機 種 | 屋内用高圧ヒューズホルダ

特別高圧用ヒューズホルダ(ヒューズリンク固定ネジ部:ヒンジ側) 出荷形態変更のお知らせ

扱	A	日付	2021年2月	件名	特別高圧用ヒューズホルダ(ヒューズリンク固定ネジ部:ヒンジ側)出荷形態変更のお知らせ
整理番号	KER-597	三菱電機(株) 機器事業部

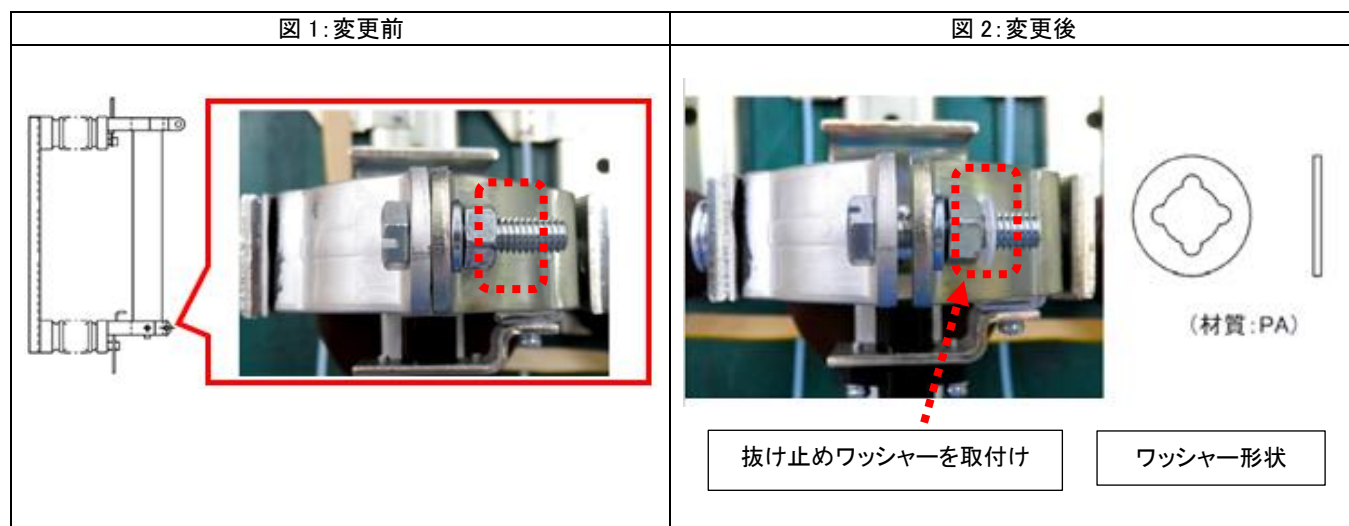
特別高圧用ヒューズホルダのヒューズリンク固定用の取付ボルトとナットは、仮締め状態で出荷しておりますが、今回輸送時に締付が緩み、取付ボルトとナットが脱落するのを防止する為、ナット部に抜け止めワッシャーを取付けて納入させていただきます。

ヒューズリンク固定用の取付ボルトとナットは、仮締め状態で出荷(図1)してはいましたが、今回、ナット部に抜け止めワッシャーを取付けて納入させていただきます(図2)。

※抜け止めワッシャーは、製品性能には影響がなく、使用に支障を与えるものではありませんがご使用の際は、不要なため、取り外していただけますようお願い致します。
